AL·LEGACIONS AL PROJECTE DE REMODELACIÓ DE LA PLAÇA DE JOSEP MARIA PERICAS

Imatge 1. Fragment del plànol VP06 d'amplada lliure de pas del Pla d'Accessibilitat de Vic

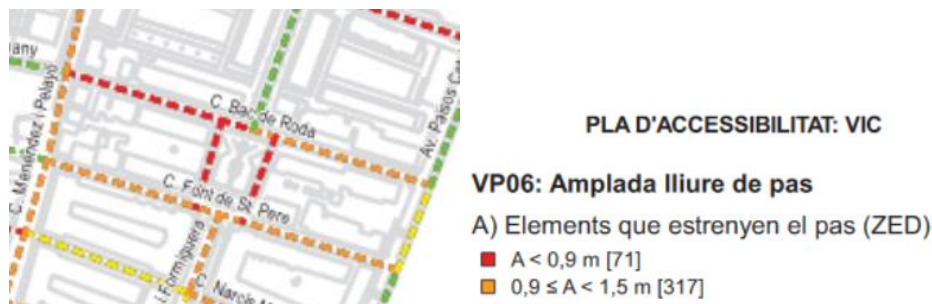
Concretament, les voreres del carrer d'en Bac de Roda, tant al costat nord com al costat sud del carrer, tant en el tram a l'est com en el tram a l'oest de l'àmbit, mesuren prop d'1,4 metres d'amplada. Pel que fa les voreres del carrer de la Font de Sant Pere, al costat nord del carrer, tant en el tram a l'est com en el tram a l'oest de l'àmbit, també mesuren prop d'1,4 metres d'amplada. En ambdós casos, tal com assenyala el plànol VP06 del Pla d'Accessibilitat de Vic, l'amplada lliure de pas encara és menor:

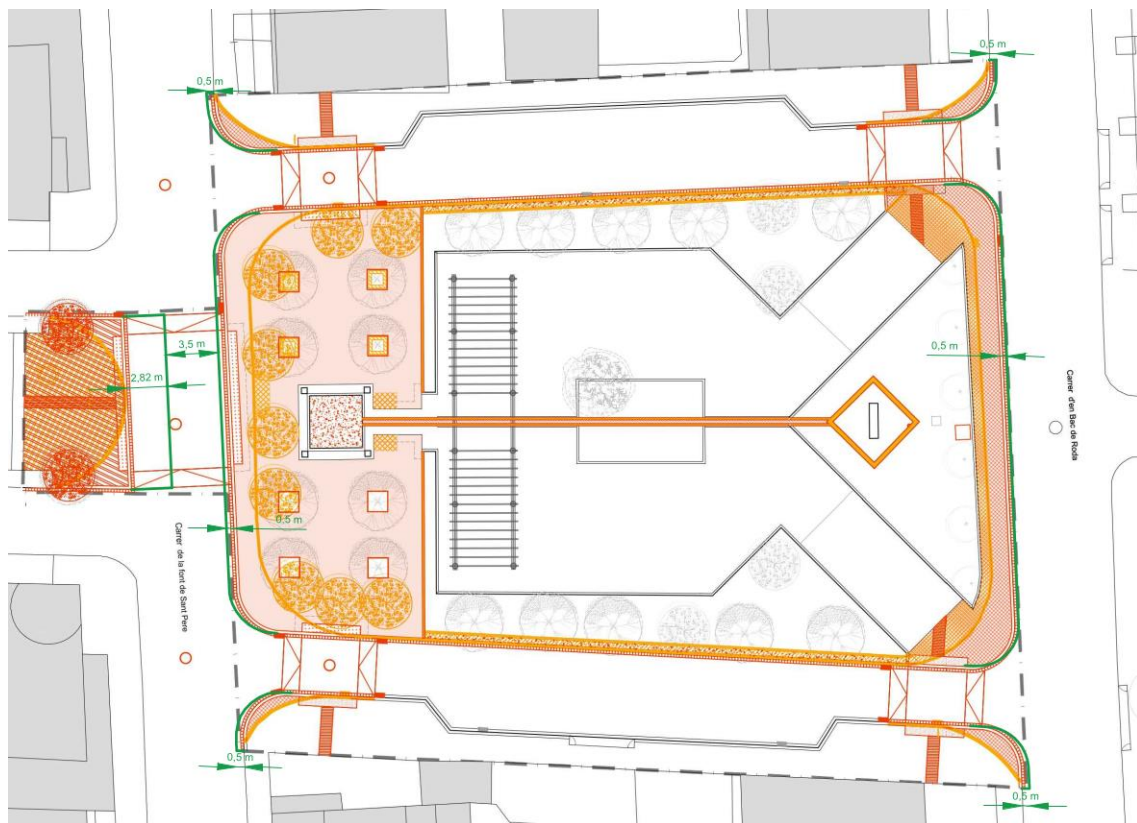
No obstant això, el projecte aprovat inicialment preveu intervenir sobre les voreres de l'àmbit que fan cruïlla amb les voreres esmentades, alineant-les amb l'amplada actual fora de la normativa d'accessibilitat, de manera que en una futura ampliació de les voreres dels carrers adjacents (per adequar-les a la normativa) caldria tornar a intervenir sobre les cruïlles situades dins l'àmbit del projecte aprovat inicialment.

Per altra banda, l'amplada de la calçada tant al carrer d'en Bac de Roda com al carrer de la Font de Sant Pere, superior als 6 metres, és excessiva per acollir un carril de circulació regulat a 30 km/h (que no hauria de superar els 3,5 metres d'amplada per tal de no promoure excessos de velocitat) i una fila d'aparcament en cordó i contenidors (per als que és suficient una franja de 2 metres d'amplada).

Maria Pericas desfent la forma arrodonida actual del final, però mantenint la innecessàriament excessiva amplada de la calçada del carrer de la Font de Sant Pere, de 6,82 metres, alineant-lo amb les estretes voreres del carrer. Aquesta amplada excessiva per al carril de circulació (que no hauria de superar els 3,5 metres) permet que es generi una filera d'aparcaments d'automòbils en cordó, tal com succeeix actualment de forma adjacent a la plaça. **Els automòbils aparcats a l'extrem sud de la plaça trenquen totalment la perspectiva visual del conjunt, en detriment de la continuïtat que es vol buscar entre passeig i plaça** (imatge 2). Per contra, un estrenyiment de la calçada del carrer de la Font de Sant Pere en creuar-se amb el passeig del carrer de Manuel Carrasco i Formiguera contribuiria, de la mateixa forma que el fet que el pas de vianants sigui sobreelevat, a generar un espai conjunt i continu més propi dels vianants, on el trànsit rodat se senti convidat i sigui més respectuós a l'hora de creuar el conjunt d'espai per a vianants que formen el passeig i la plaça.

- Que l'alineació de les voreres de l'àmbit sigui amb una amplada superior d'almenys 0,5 metres més de les voreres del carrer d'en Bac de Roda i del carrer de la Font de Sant Pere (segons imatge 3).
- Que el passeig central del carrer de Manuel Carrasco i Formiguera sigui 2,82 metres més llarg cap a la plaça de Josep Maria Pericas, de tal manera que, juntament amb l'ampliació de la plaça 0,5 metres en relació a la vorera nord existent del carrer de la Font de Sant Pere, l'amplada de la calçada quedi reduïda a 3,5 metres (segons imatge 3).

Imatge 4. Fragment del plànol VP12 d'estat actual de l'accessibilitat del Pla d'Accessibilitat de Vic

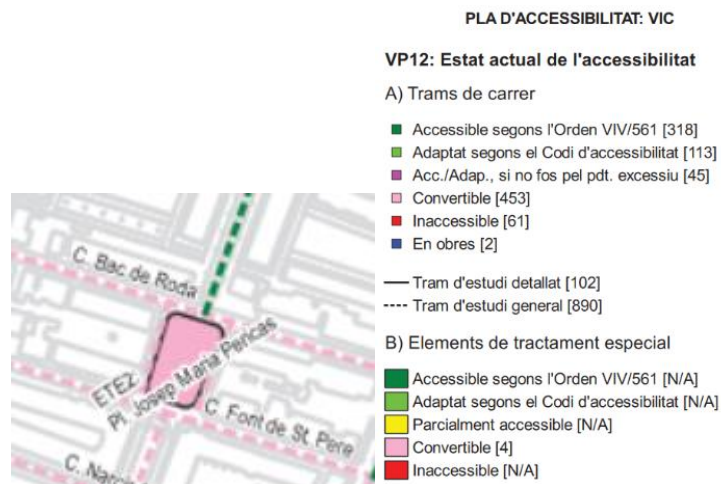
Atès que el Pla d'Accessibilitat de Vic estudia detalladament la plaça de Josep Maria Pericas com a Element de Tractament Especial (ETE), per al que analitza els itineraris d'accés, els itineraris interiors, els desnivells i canvis de cota, les característiques del paviment, les característiques de la senyalització de l'espai i les característiques del mobiliari urbà. El Pla d'Accessibilitat classifica la plaça de Josep Maria Pericas (ETE 2) com a "Convertible", igual que la majoria de carrers de l'entorn (imatge 4).

Imatge 6. Fragment del plànol VP09 de la proposta d'intervenció en passos i guals de vianants del Pla d'Accessibilitat de Vic

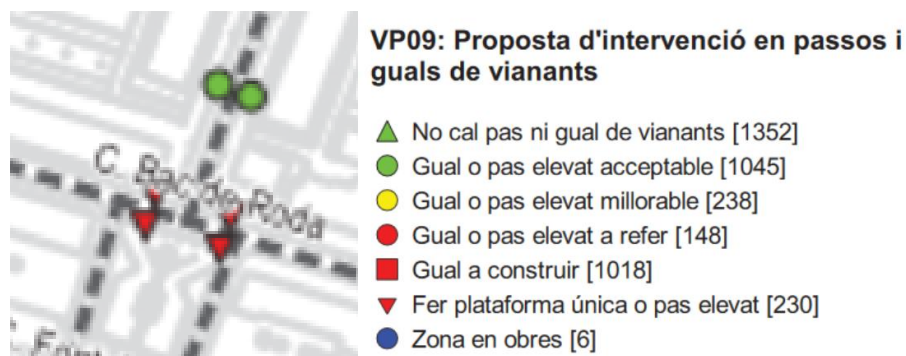
Per altra banda, la proposta d'intervenció en passos i guals de vianants del Pla d'Accessibilitat (plànol VP09, imatge 6) proposa que al carrer d'en Bac de Roda, a l'altura de l'àmbit del projecte, s'hi faci una plataforma única o passos elevats (per travessar la calçada del carrer d'en Bac de Roda). En canvi, al projecte aprovat inicialment no es preveu ni la plataforma única, ni passos elevats per travessar la calçada del carrer d'en Bac de Roda i ni tan sols els guals per a aquests passos de vianants, avui dia inexistents però necessaris, a la vorera que es preveu eixamplar a l'extrem nord de l'àmbit. La construcció d'una plataforma única al carrer d'en Bac de Roda, a més, contribuiria a generar una continuïtat de la plaça amb el tram de carrer de Manuel Carrasco i Formiguera que arriba fins al Mèder.

- Es projecti una plataforma única entre els números 28 i 30 del carrer d'en Bac de Roda, en la qual el carril de circulació se cenyeixi a 3,5 metres d'amplada (tot verificant si la plaça d'aparcament per a persones amb mobilitat reduïda contigua al núm. 31 del carrer d'en Bac de Roda és, encara, necessària per al veïnat que la va sol·licitar, podent-la suprimir si és el cas i traslladar-la a un lloc més adient).
